**Resposta a Pedido de Elementos adicionais no âmbito do Processo de
Licenciamento Único Ambiental n.º PL 20211019001906**

SGL COMPOSITES, S.A

Abril 2022

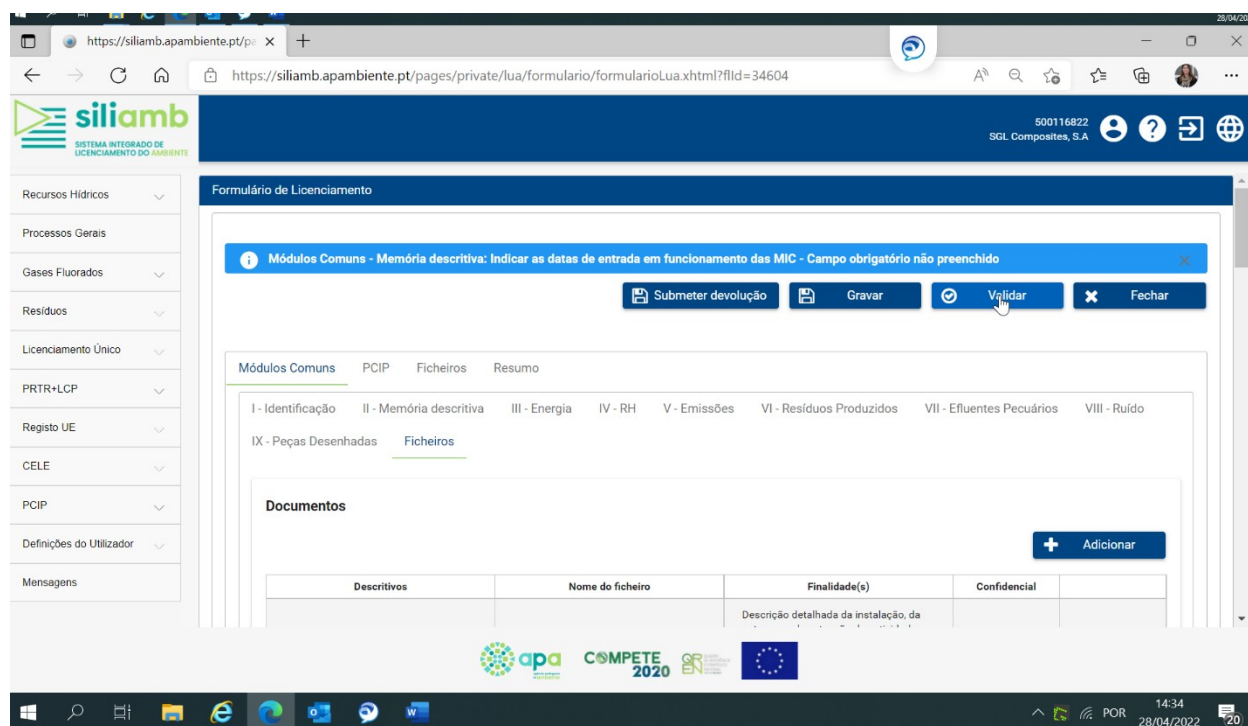
Questão 4:

“No formulário (página 11) é indicada a data de 01/01/1900 como data de entrada de funcionamento das MIC (122 anos), contudo pela data da informação disponibilizada parece não existir na instalação médias instalações de combustão. Este aspeto deve ser esclarecido e, caso existam MIC, deve ser identificada a sua tipologia (caldeira, motor, turbina), as potências térmicas nominais (MW_{th}), os combustíveis utilizados e indicada a data de entrada em funcionamento das mesmas”

Confirma-se a não existência de MIC na instalação.

Após a finalização do preenchimento do formulário, o mesmo não permite a validação e submissão sem a inserção de uma data respeitante “ao funcionamento das MIC”, como se demonstra na figura seguinte:

Entende-se que se trata de uma lacuna do sistema e por conseguinte, foi assim assim inserida uma data “absurda” para efeitos de prosseguimento, validação e submissão do formulário.

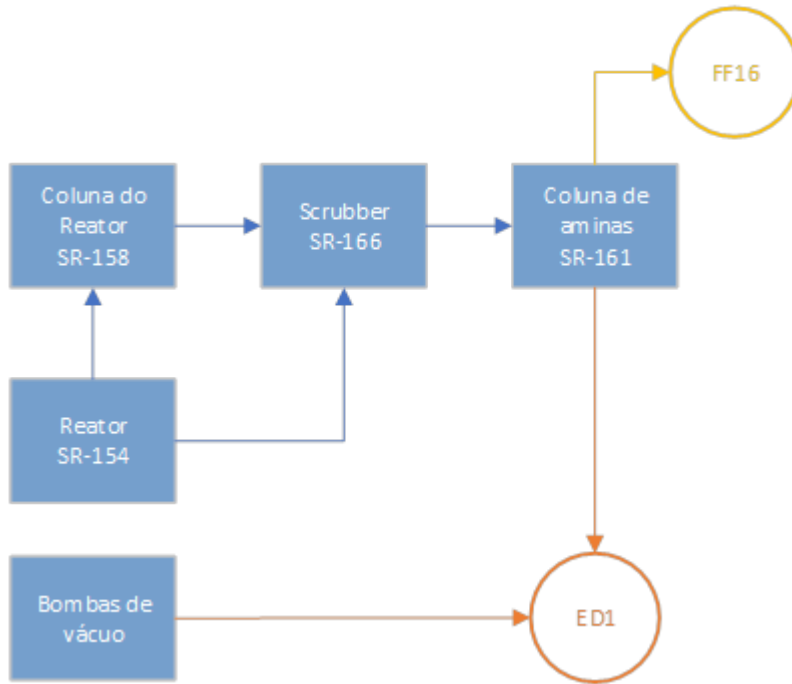
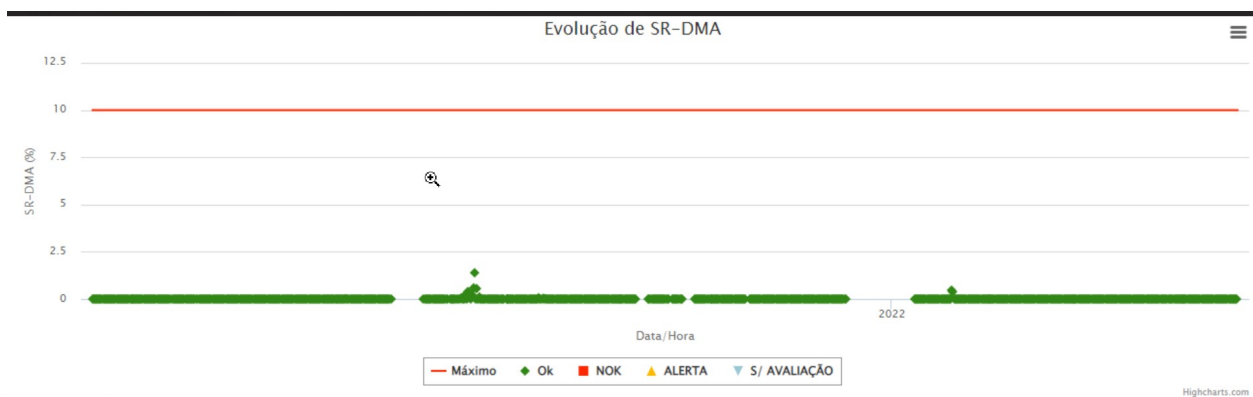
Questão 12:

“Devem ser identificadas as aminas emitidas pela fonte FF16”.

A SGL entende, pela natureza técnica da operação, que não há lugar à emissão de aminas pela fonte FF16, ou seja, emissão pela via gasosa que não se admita como inferior ao limite de quantificação.

A eventual existência de aminas na corrente gasosa proveniente do Scrubber SR-166, é eliminada pela ação da coluna de aminas. Como tal, a coluna de remoção de aminas, equipamento que lhe sucede, constitui como identificado no diagrama apresentado em resposta à questão 1, um sistema final de redundância.

O *Scrubber* (lavador de gases SR- 166, como no diagrama em baixo se apresenta) constitui o processo antecessor da coluna de remoção de aminas, onde novamente irá decorrer a lavagem da corrente gasosa. É usada água para lavagem de gases contendo aminas leves (tais como derivados da monometilamina) que foram eventualmente arrastados da 1ª etapa de tratamento.

Da análise da corrente líquida, resultante da coluna de remoção de aminas, verifica-se a inexistência da presença de contaminantes derivados de aminas, como se demonstra no gráfico que em baixo se apresenta. Sendo tecnicamente, a corrente líquida a mais concentrada em contaminantes de aminas, a não existência destas, comprova a inexistência das mesmas na corrente gasosa (que sofreu a lavagem). Refira-se ainda que, tal como apresenta o esquema anterior, a corrente líquida da coluna de remoção de aminas é emitida para efluente industrial.

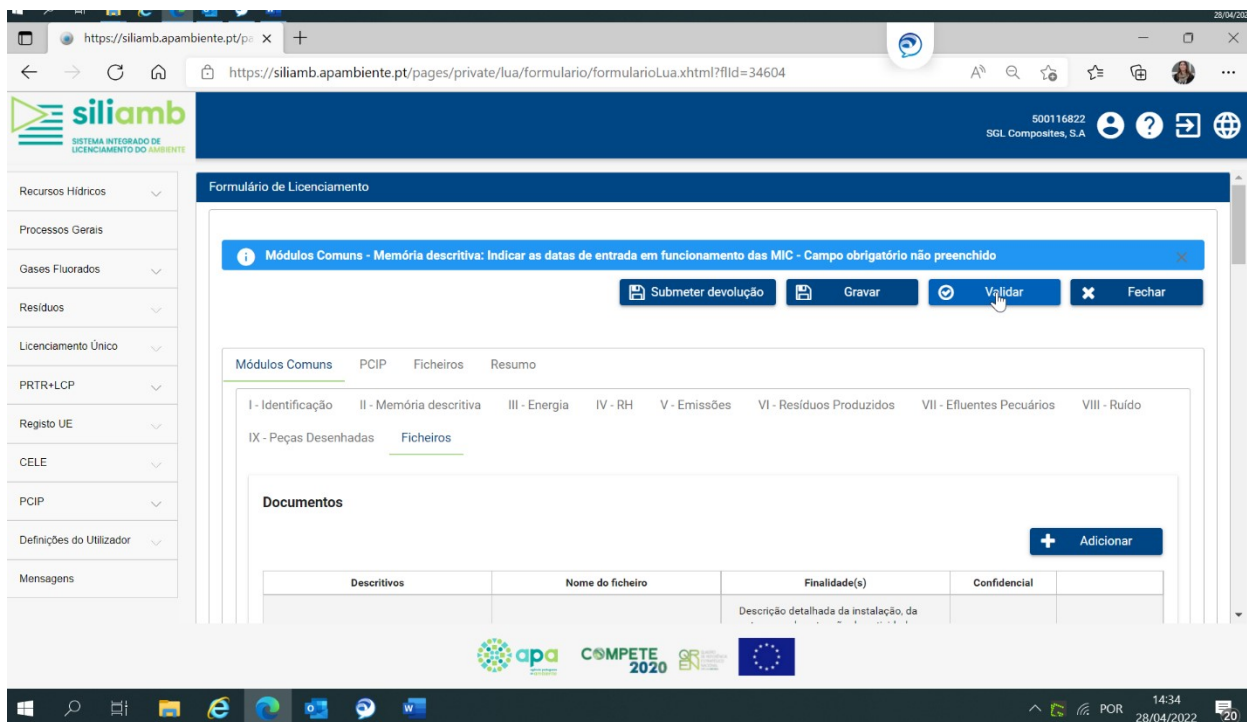
“Deve ser devidamente clarificada presença de médias instalações de combustão (MIC), face à data de entrada em funcionamento indicada no formulário (01/01/1900).

Transcreve-se a resposta dada à questão n.4 do ponto “B emissões para o Ar” (página 2 do Pedido de Elementos Adicionais”, que formula a mesma questão:
